Vyjádření za: SEE

k žádosti:
Oprava PZZ v km 0,542 (P5258)_projektová dokumentace

Připomínky k dokumentaci P5258_P5259_DSP+PDPS_k připomínkám

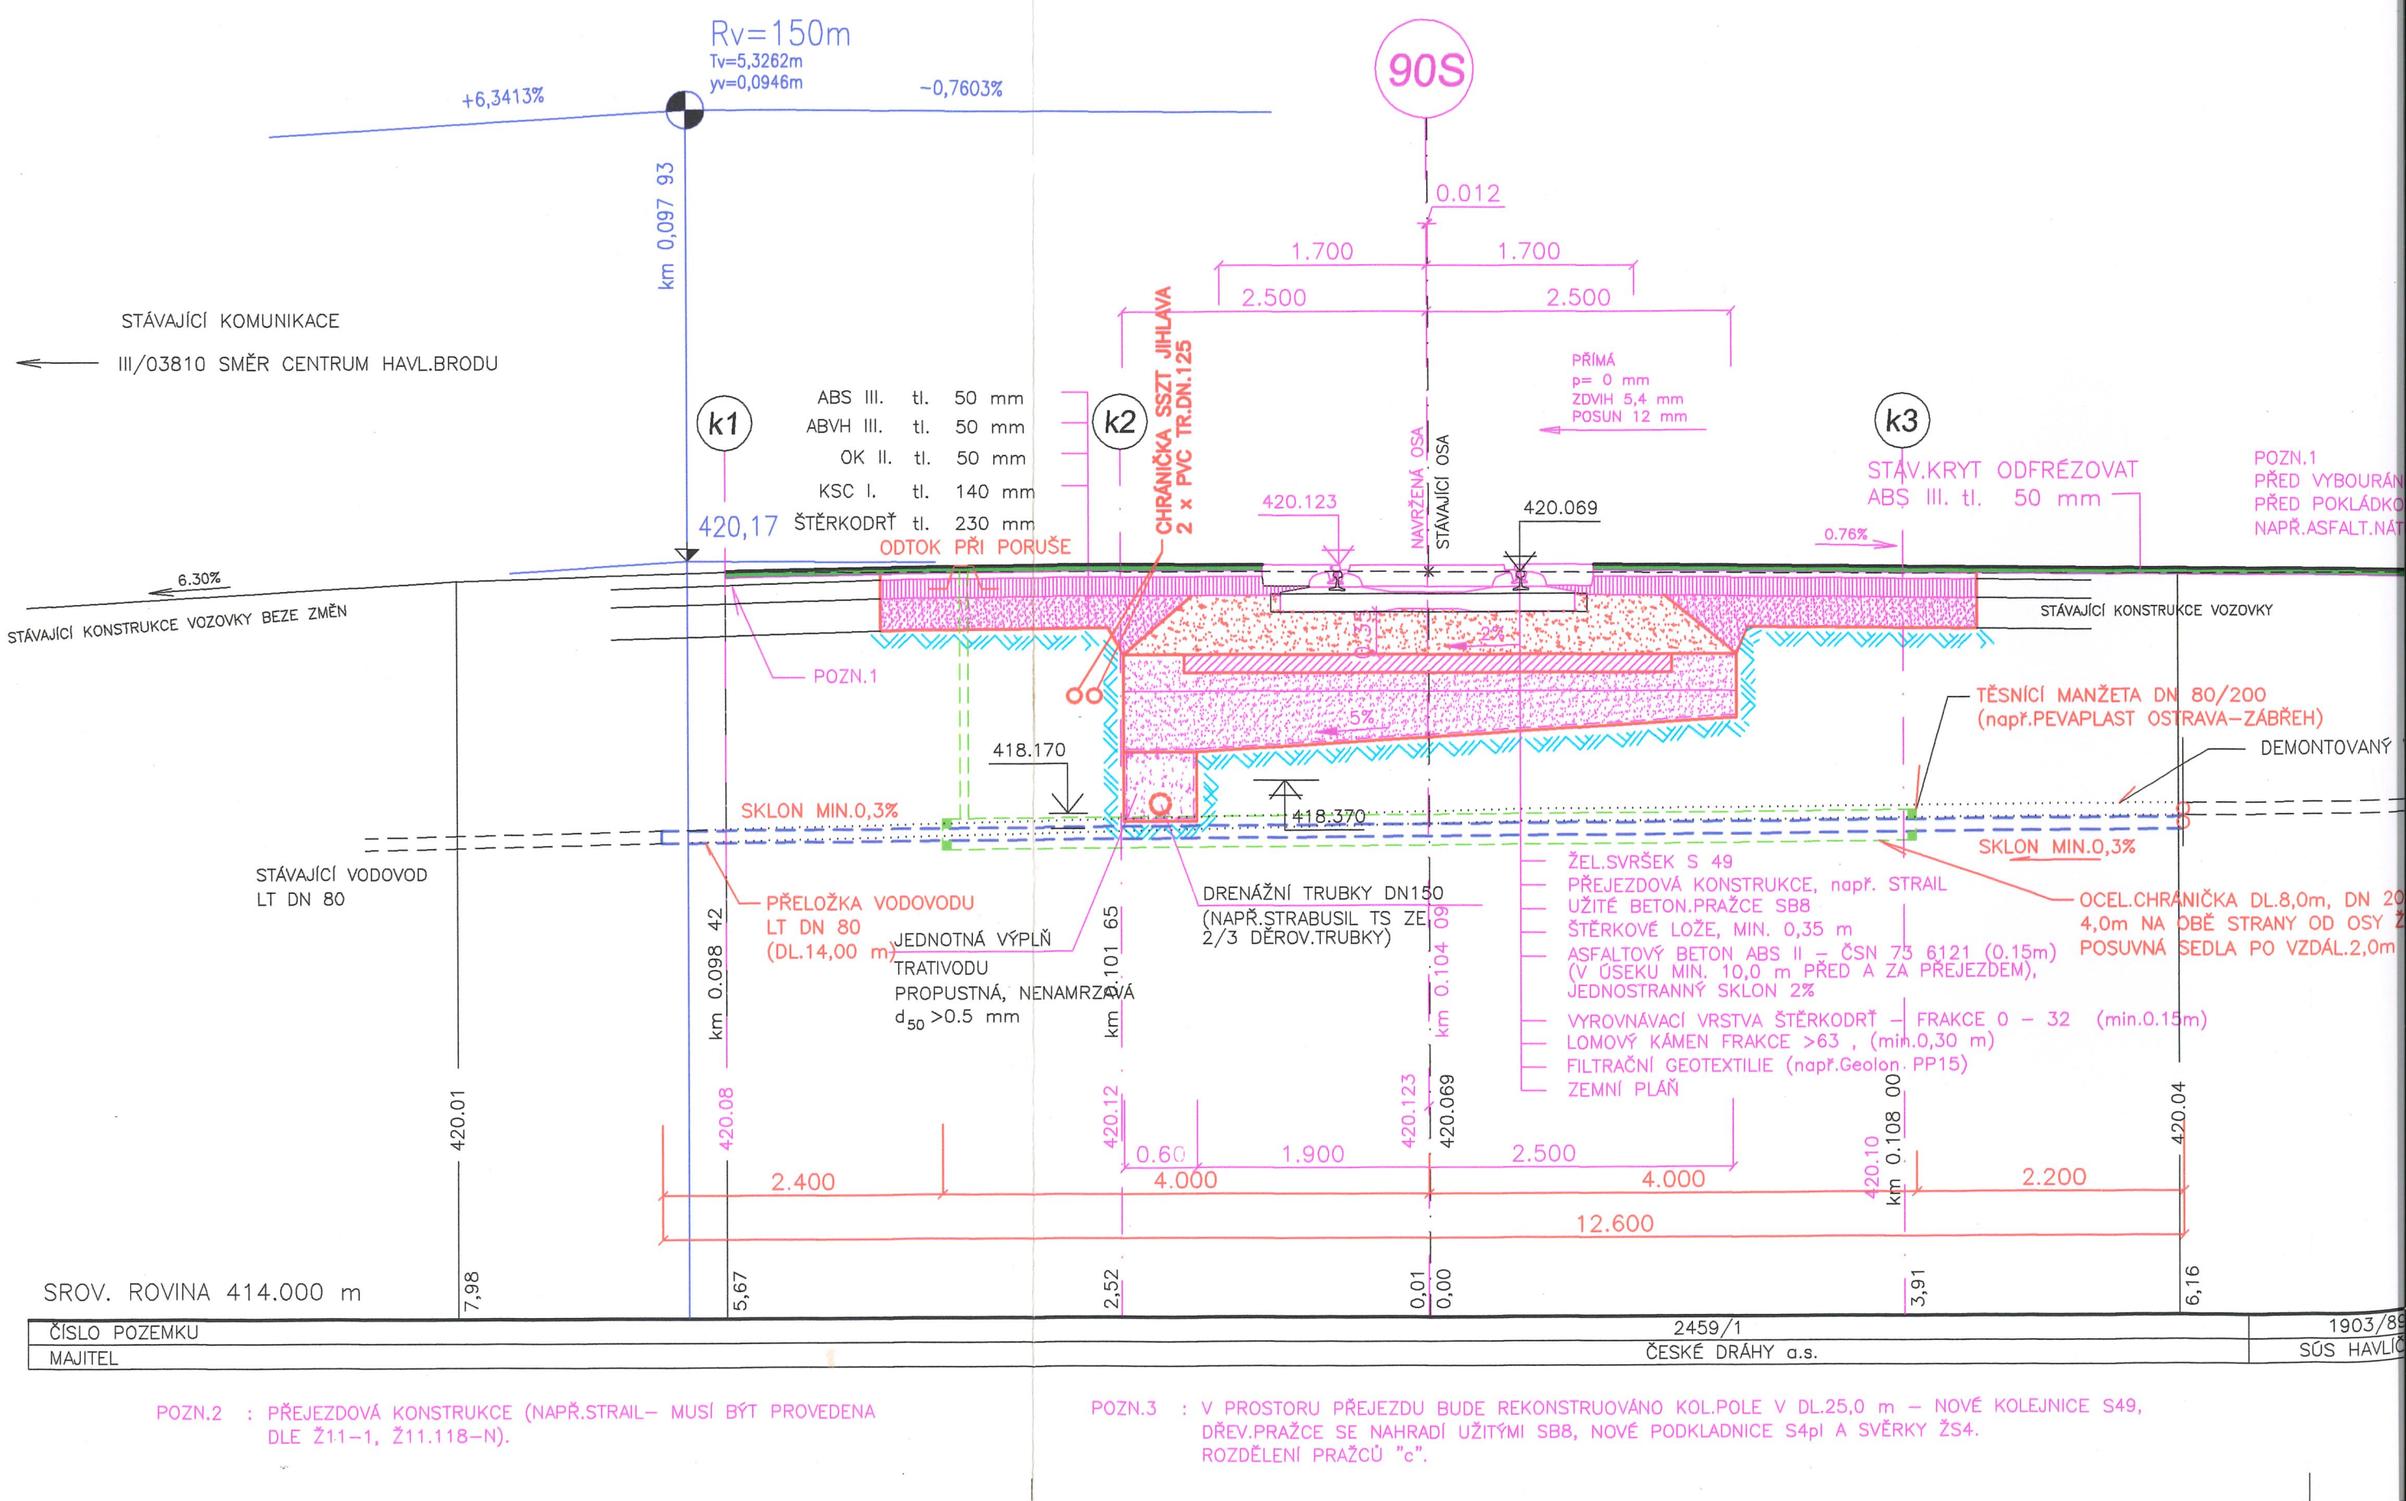
Polohopis Úprava a doplnění kabelizace D.1 2 001
- terén pochozí plochy (včetně případného zásahu do konstrukce nástupiště - nedoporučujeme) bude uveden do náležitého stavu
- musí být zachován přístup pro pěší i vozidla k objektu traťového okrsku a dalším budovám v dané oblasti; možné omezení nutno sjednat s VPS TO Havlíčkův Brod a dalšími uživateli

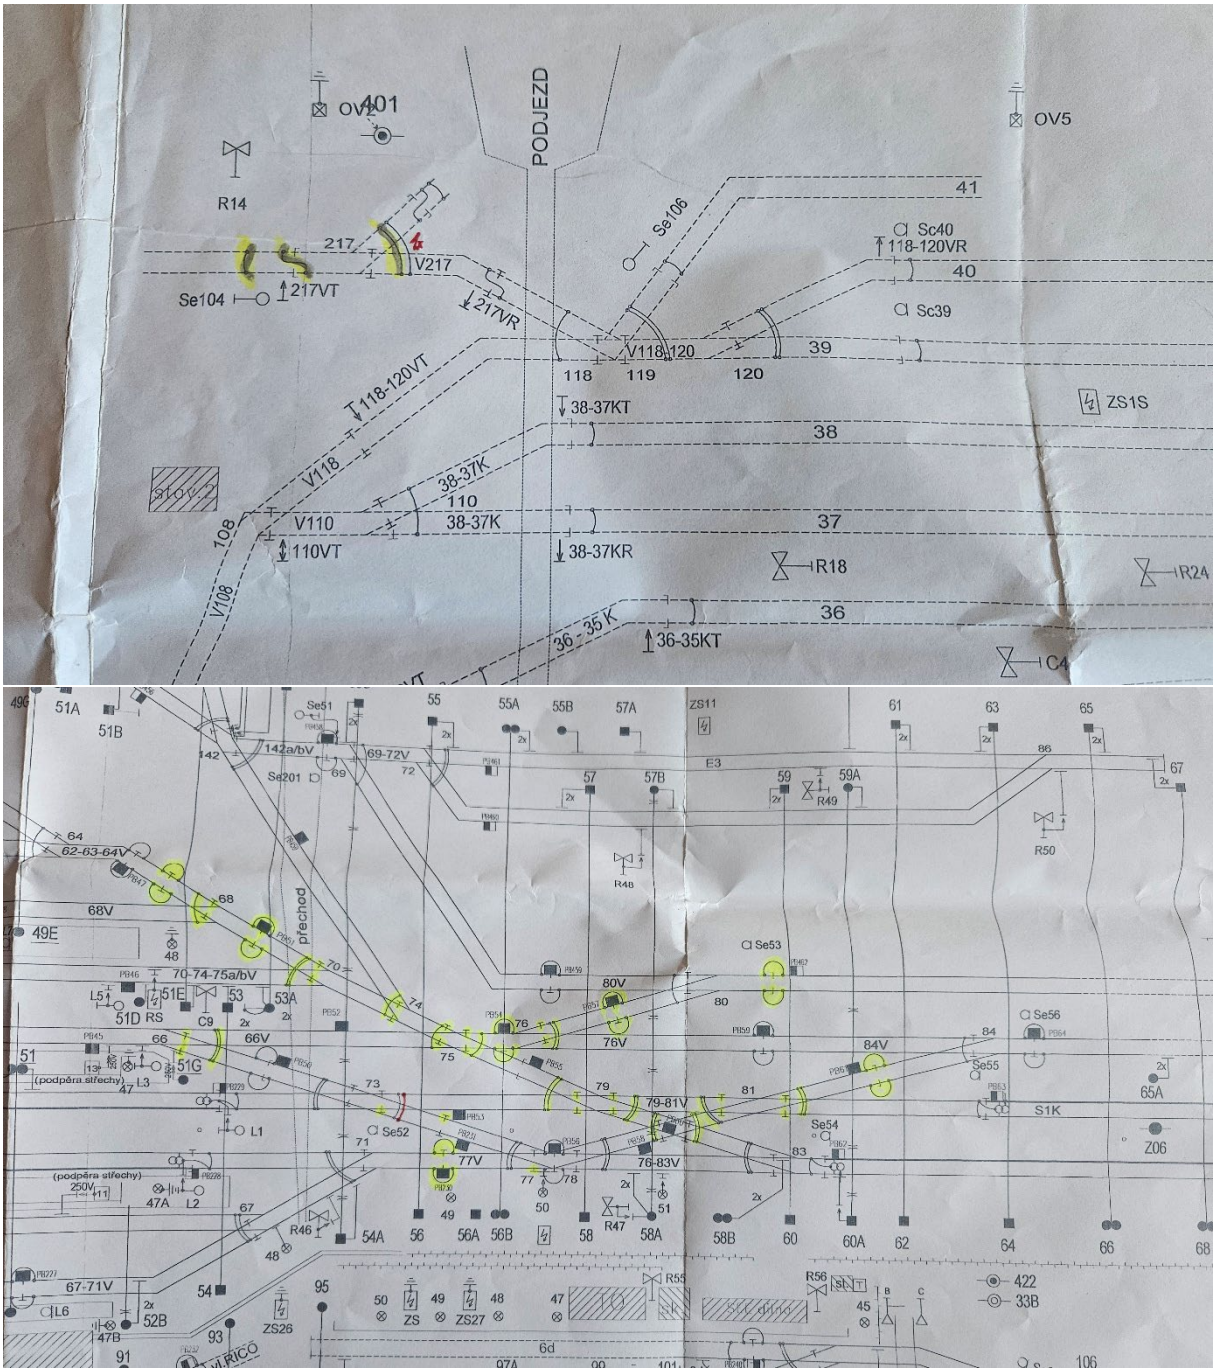
6. PS4301101/D12200_SS_HavlBrod
- Doplnit chybějící stávající Vk1V v obvodu stanoviště Tunel podle přiložené fotodokumentace (na výkrese ovládacího stolu je zakreslena)
- Doplnit Vk1V do Tabulky výhybek

7. PS4301101/D12402/KSUaTP
- Doplnit a opravit podle přiložené fotodokumentace
